清华大学环境影响评价室

关于温州市综合材料生态处置中心环评补充说明

温州市综合材料生态处置中心选址于洞头县小门岛东高地，用地面积 137.23 亩，2013 年 10 月，浙江省环境保护厅以浙环建[2013]89 号文对该项目环境影响报告书进行了批复。结合该批复以及《温州市综合材料生态处置中心环境影响报告书》（以下简称环评报告）的内容，项目建设以来共发生了五类变更内容，下面分别进行论述和分析：

本工程采用的危险废物焚烧工艺流程图

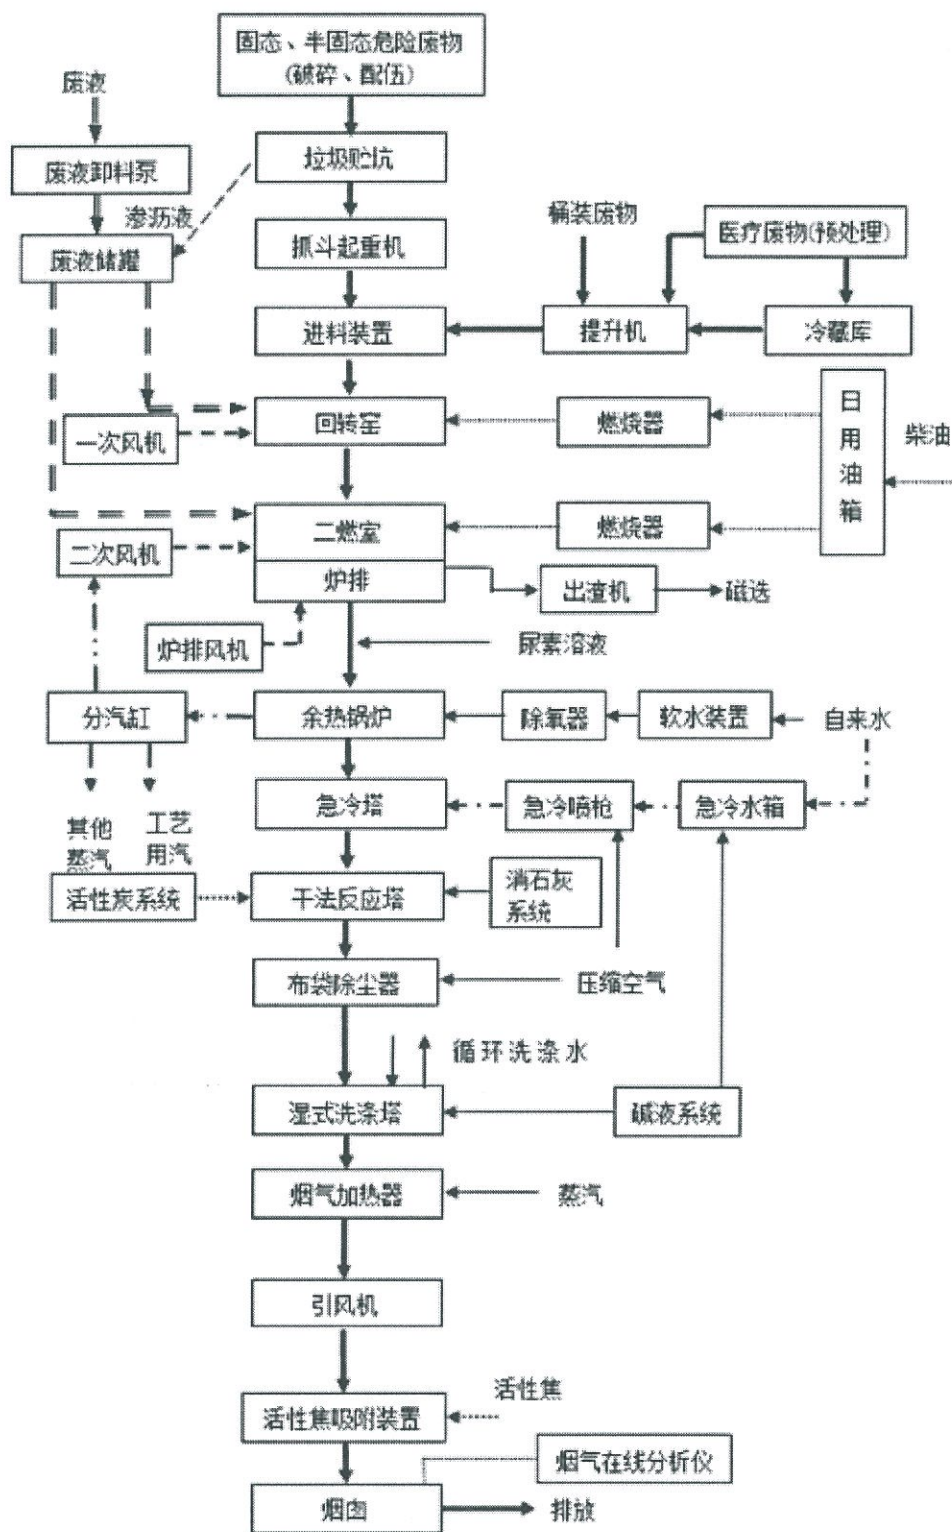
3、焚烧烟气治理措施的完善

环评拟采取治理措施：焚烧炉废气经“余热锅炉+急冷塔+文丘里反应器+活性炭+布袋除尘+湿法脱酸”净化处理后高空排放。现该工程在原治理措施的基础上，最后烟气排放前还要经过活性焦吸附装置。通过活性焦烟气净化系统可以有针对性的、高效率的去除烟气中的二噁

英和重金属类物质。另外，为确保氮氧化物达标排放，二燃室至余热锅炉烟道设置尿素溶液喷枪，在烟道中喷入尿素溶液，通过非催化法还原（SNCR 法）控制 NO_x 的排放。另外，该工程在回转窑后增加一个炉排式的第二段炉，该炉排能有效地控制废物在炉排上的运动状态，根据废物焚烧情况的变化调节废物推进速度，并使废物充分翻滚和混合，以及从炉排下合理的向上配风，更有利于废物的燃烬，使炉内危废彻底焚烧，确保项目炉渣热灼减量<5%。

评价单位认为，该工程在原环评报告废气治理措施的基础上，为保证废气治理效果而增加了活性焦吸附和 SNCR 脱硝措施，有利于进一步降低外排废气中污染物的量，废气达标排放措施更有保障，变更可行。
